加工の事業に係る廃止措置について (審査会合における指摘事項への回答)

令和元年11月6日

日本原子力研究開発機構
人形峠環境技術センター

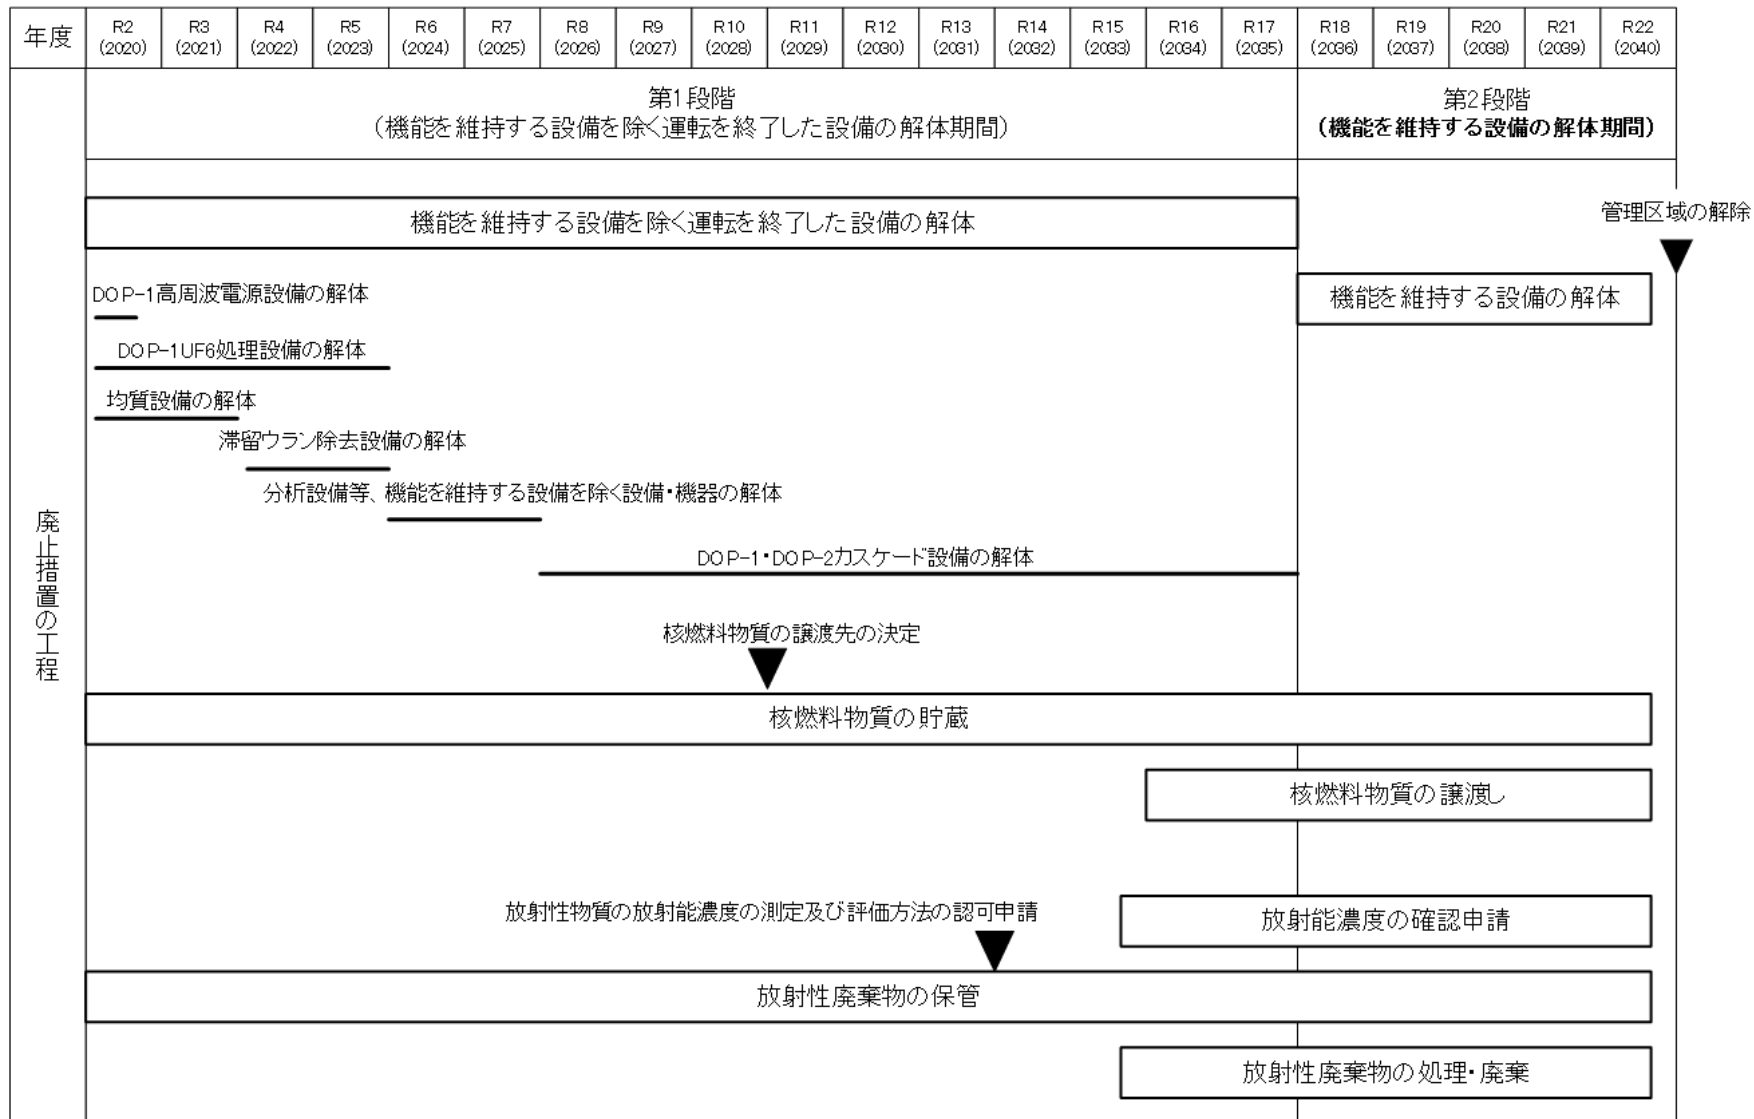
廃止措置計画が認可されている他施設の廃止措置工程表を参考に、以下の事項を検討すること。

- ・次段階へ移行するための要件を明確にすること。
 - ・廃止措置の進捗状況を把握するために廃止措置工程を詳細にすること。
-
- 次段階へ移行するための要件を明確にすることについては、【NO.1】の回答に示す。
 - 廃止措置の全体工程については、既に廃止措置計画の認可を受けている新型転換炉原型炉施設（ふげん）の全体工程を参考とした。

・設備の解体には汚染状況調査を含む。
 ・廃止措置工程の終了時期以外の年度展開については、厳密なものではなく、本図に記載した工事の順序を遵守して工事を実施していく。

本施設周辺の土砂災害警戒区域等

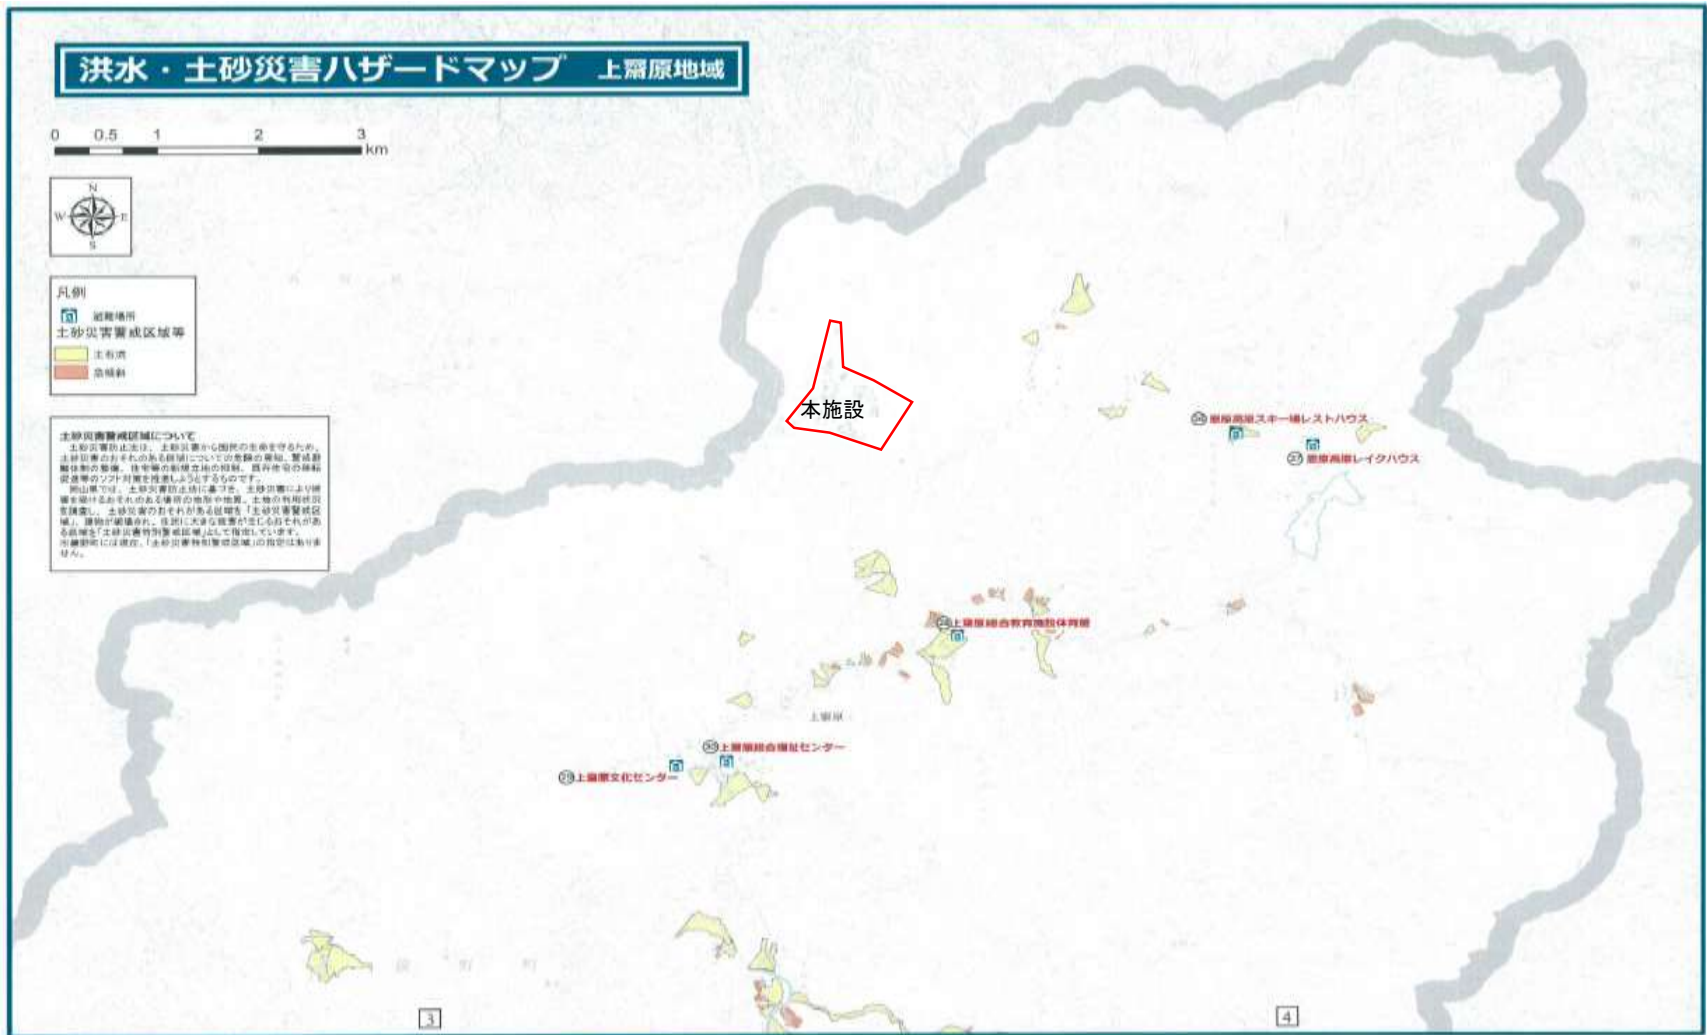
水害の評価については、大川が存在しないことをもって洪水の水害の危険性がないとなっているが、昨今の集中豪雨を踏まえると、大川が存在しないということをもって洪水による水害の危険性はないとは言えないため、雨、土砂災害の想定を考慮し水害評価を再考すること。

- ・鏡野町が公開している洪水・土砂災害ハザードマップ（上齋原地域）（令和元年10月8日アクセス）において、人形峠センターは土砂災害警戒区域等に該当しない。
- ・なお、国交省によると、岡山県内の土砂災害警戒区域等の基礎調査が、令和元年度には終了する予定であるため、その調査結果を踏まえ、事業者として地元自治体と協力して対応の要否等を行う。

(鏡野町が公開している「洪水・土砂ハザードマップ 上齋原地域」を引用し、本施設の位置を追記)
